Objet : BRUXELLES. Impasse Vanhoeter, 8

Demande de permis unique portant sur la reconstruction d'une maison unifamiliale.

**Avis de la CRMS**

Elévation de la façade projetée

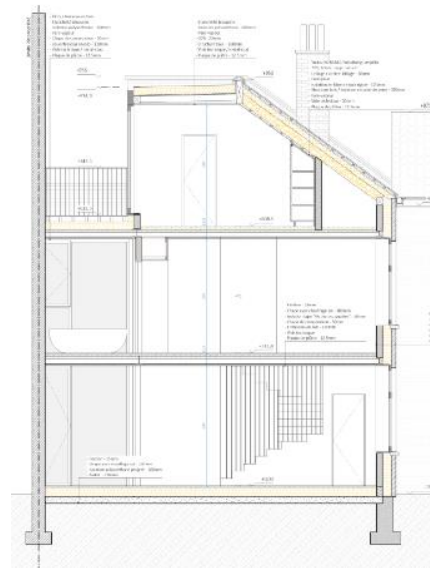
S'agissant de la porte d'entrée, de légères différences existent entre les portes d'origines et celles des bâtiments reconstruits après l'explosion (taille des linteaux, mise en peinture de ceux-ci, proportions des fenêtres). La CRMS demande que les menuiseries extérieures de la façade avant soient de facture traditionnelle et identique aux châssis des maisons originelles du site.

La CRMS s'interroge sur la restitution de la cheminée en toiture. En effet, sur les plans, cette dernière semble n'être reliée à aucun conduit vertical d'entrée ou de sortie d'air, et, dès lors, être factice. Si tel est le cas, la CRMS demande de renoncer à cette restitution qui n'a aucune fonction constructive et qui, en outre, n'est pas indispensable à la cohérence patrimoniale de l'ensemble.

- Les châssis devront être d'aspect strictement identique à ceux des autres maisons de l'impasse classée :
  - Partie vue des dormants et des ouvrants ;
  - vitrage extra-clair (pas d'effet réfléchissant ou miroir) dont la feuille de verre extérieure reproduira l'aspect d'un vitrage étiré ;

- Les doter soit de vrais petits bois structurels, soit de faux petits bois collés compensés à l'intérieur des vitrages par des « croisillons viennois » qui donneront l'illusion parfaite de vrais petits bois traversants. Ils devront être blancs (même couleur que les châssis), de même largeur et placés à la même hauteur que les petits bois collés, de manière à être assimilés visuellement à des petits bois structurels ;

- Parecloses imitant le chanfrein du joint de mastic à 45° ;
- La fenêtre du pan de toiture avant devra présenter les mêmes dimensions que celles des autres maisons de l'impasse ;

- La nouvelle porte d'entrée sera restituée sur base du modèle des portes historiques ;
- Les teintes de finition des éléments de façade devront être identiques aux autres maisons de l'impasse et une peinture à base de résines alkydes sera utilisée pour les menuiseries ;

- Renoncer à la restitution de la cheminée si cette dernière s'avère être factice ;
- L'ensemble des détails d'exécution seront soumis à l'approbation de la DPC.
